三菱マヒンドラ農機株式会社

## トラクタのリコール届出(届出番号:5112)に関するお知らせ

●識別マークの位置：

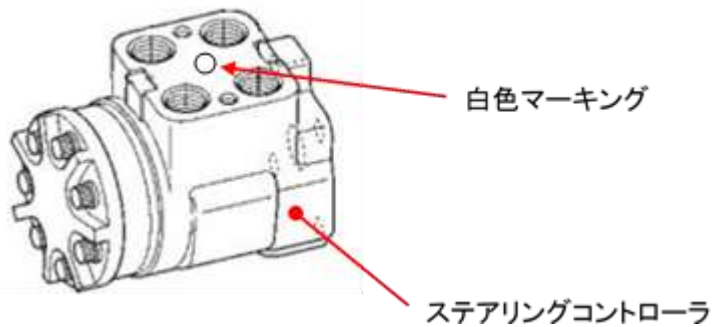
改善後の識別：下図の場所(ステアリングコントローラ中央) に白色マーキングを実施する。
